東海第二発電所
防潮堤に係る「セメント固化盛土構造」の
「鋼管杭鉄筋コンクリート壁構造」への変更について

平成29年4月13日
日本原子力発電株式会社

1. 東海第二発電所の申請時(H26.5.20)における防潮堤構造について

2. 鋼管杭鉄筋コンクリート壁構造区への変更について(2/2)

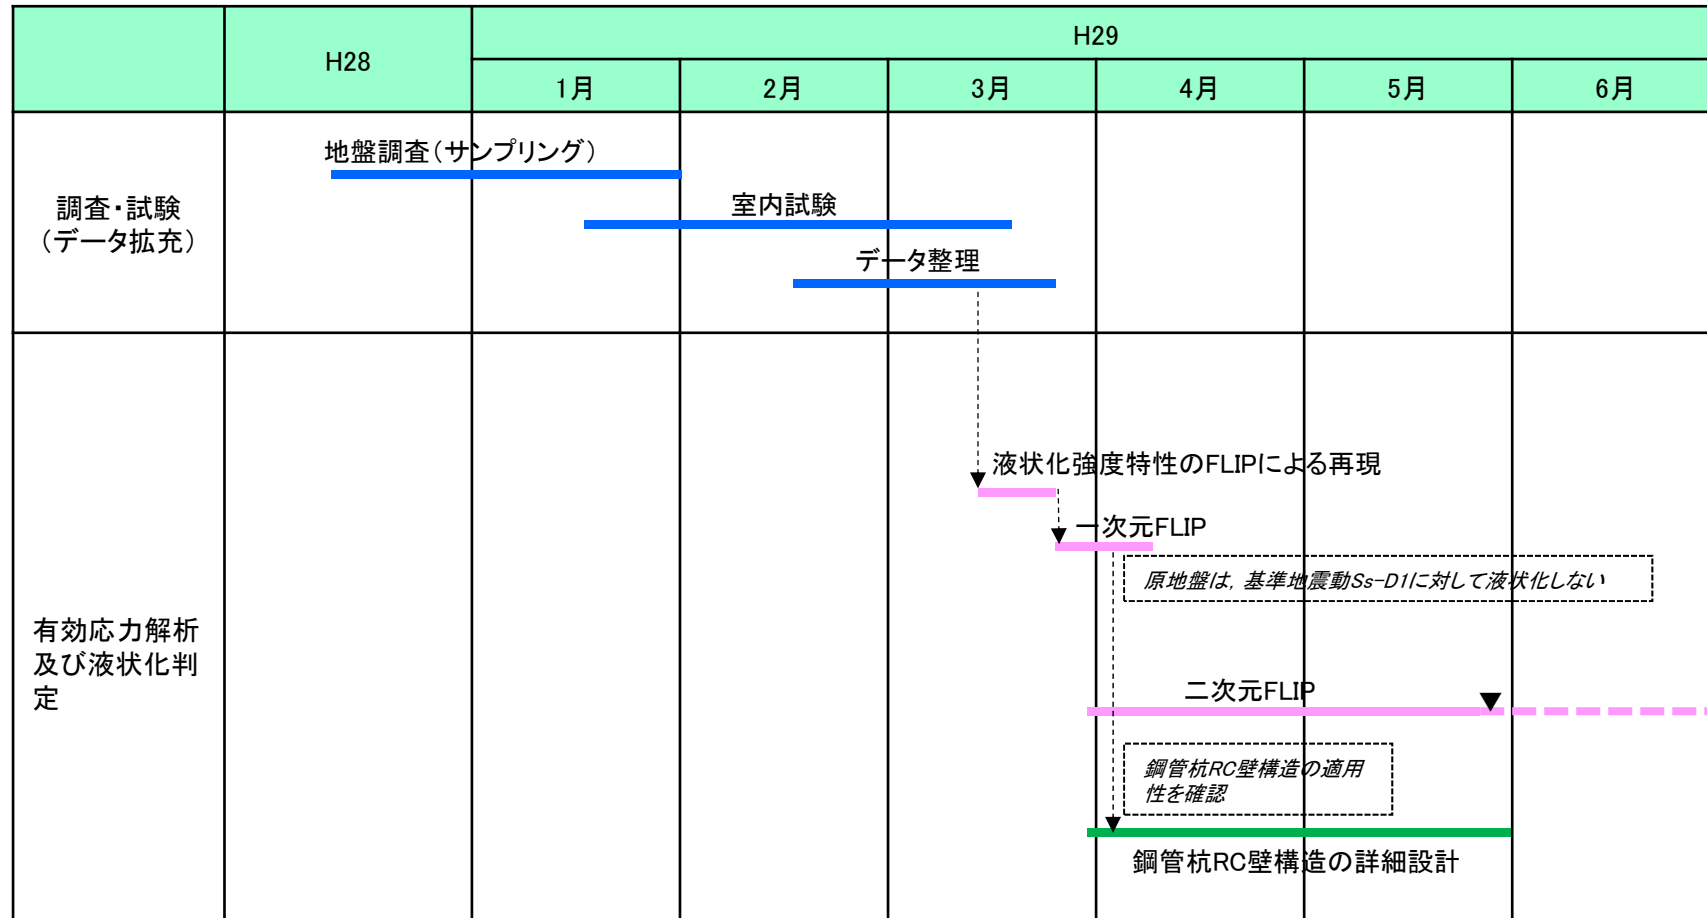
変更前

セメント固化盛土構造

〔セメント固化盛土
+
地盤改良〕

(断面図)

主な確認項目	・基礎地盤の安定性 ・セメント固化盛土堤体のすべりに対する安定性
設計のポイント	✓ 地下深部の液状化検討対象層の液状化判定。 ✓ 粘性土の圧密沈下を考慮した防潮堤高さの設定。 ✓ 発生応力に対してセメント固化土の設計強度を見直す場合、その設定においては信頼性確保のため、多数の試験データが必要。
迅速かつ柔軟な設計対応	○

変更後

鋼管杭鉄筋コンクリート壁構造

〔鉄筋コンクリート壁
+
鋼管杭〕

<断面図> <正面図>

主な確認項目	・基礎地盤の安定性 ・鋼管杭及び鉄筋コンクリートのせん断、曲げ ・支持地盤の周面摩擦力、水平・鉛直支持力 ・施工ブロック間の相対変位
設計のポイント	✓ 地下深部の液状化検討対象層の液状化判定。 ✓ 粘性土の圧密沈下を考慮した一部支持杭による対応。 ✓ 発生応力に対して鋼材等の強度を見直す場合でも、鋼管杭や鉄筋は、規格品として工場製作であり、その許容応力度は改めて試験による確認不要。 ✓ 道路橋示方書等の既に確立された技術基準により設計が可能である。
迅速かつ柔軟な設計対応	◎

防潮堤(セメント固化盛土構造)要素分割図と最小すべり安全率となるすべり線

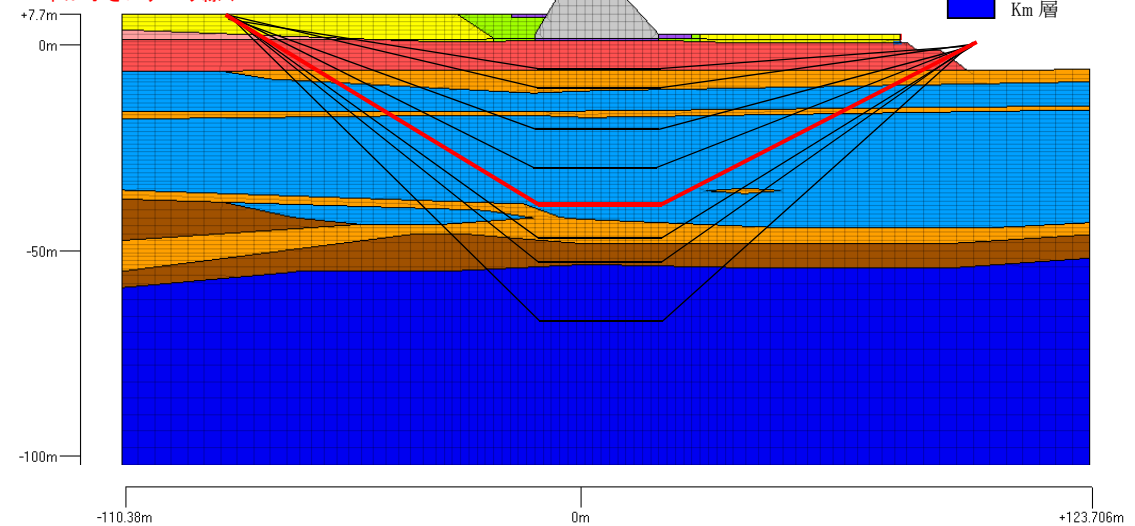
設定したすべり線の内、最もすべり安全率が小さいすべり線↓

基準地震動Ssによる安定性評価結果

入力地震動	安全率	発生時刻	判定
Ss-D1	2.1	23.34 sec	≥ 1.5

- ・基準地震動Ssを入力した解析結果のうち、最小すべり安全率を示す。
- ・物性のばらつきを考慮した強度(平均-1 σ 強度)を用いた。

検討の結果、防潮堤基礎地盤の安定性を確認した。

セメント固化盛土の強度設定フロー

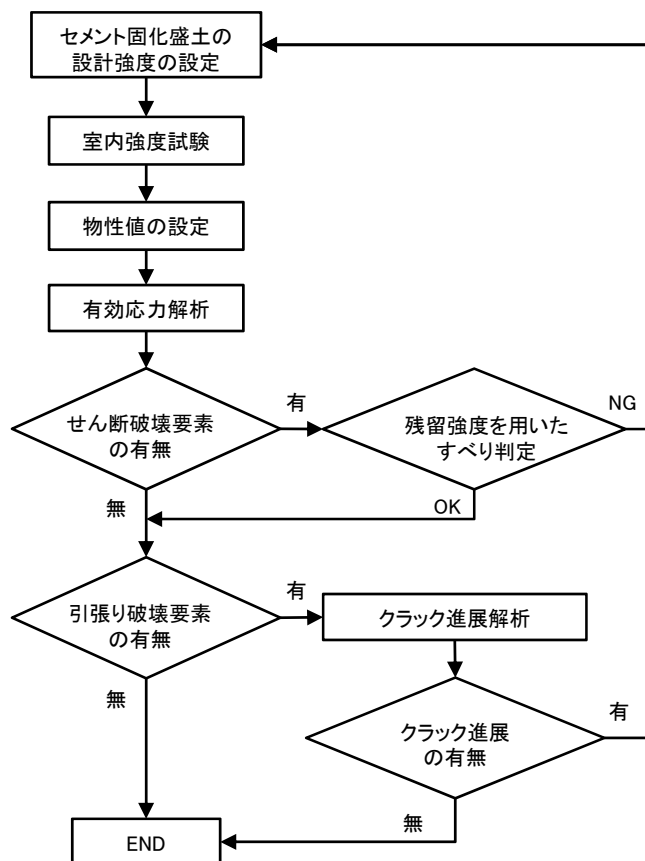
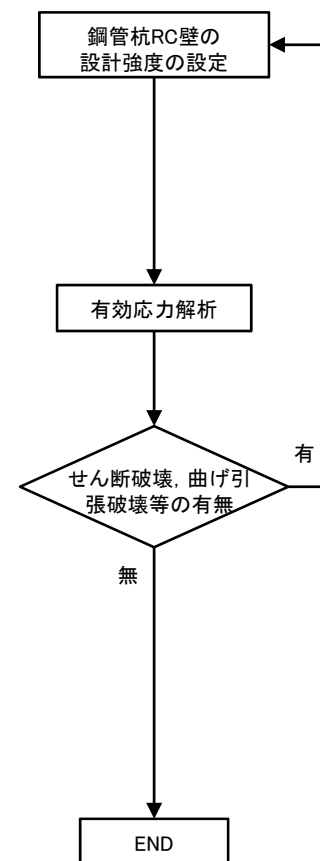
東海第二発電所には、液状化検討対象層があるため、有効応力解析を実施し防潮堤の設計強度が安全側に設定されていることを確認する。
セメント固化盛土の設計強度については、今後実施する有効応力解析の結果により、配合の設定や強度のばらつき評価まで多数の試験が必要となる。

鋼管杭鉄筋コンクリート壁の強度設定を行う際は、工場製品の組合せにより、迅速かつ柔軟に設計外力へ対応した設計が可能となる。

圧密沈下評価断面図(粘性土最厚断面)

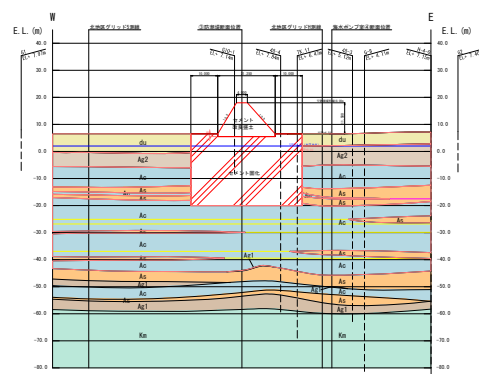
東海第二発電所敷地の北側には、沖積層の粘性土が堆積している。

したがって、防潮堤の設計に当たっては圧密沈下を考慮する必要がある、セメント固化盛土区間について長期的な圧密沈下を評価した。

セメント固化盛土の単位体積重量は配合試験値を用い、基礎地盤の地盤改良はTP-20mまでと仮定した。また、圧密特性については、既往の試験結果をとりまとめた(深度別に3区分)。

セメント固化盛土	鋼管杭鉄筋コンクリート壁
圧密沈下量評価	・最終沈下量は約56cm(約1,500日) 【Cc法による圧密沈下量計算】	—
対策案	圧密沈下量を考慮した防潮堤高さを設定する。	鋼管杭は摩擦杭と支持杭の併用を検討している。 (ブロック毎に1本程度の支持杭を含めた構造で検討予定)

東海第二発電所固有の課題である圧密沈下への対応については、鋼管杭鉄筋コンクリート壁構造の杭支持により、防潮堤の長期的な安定性を確保する。
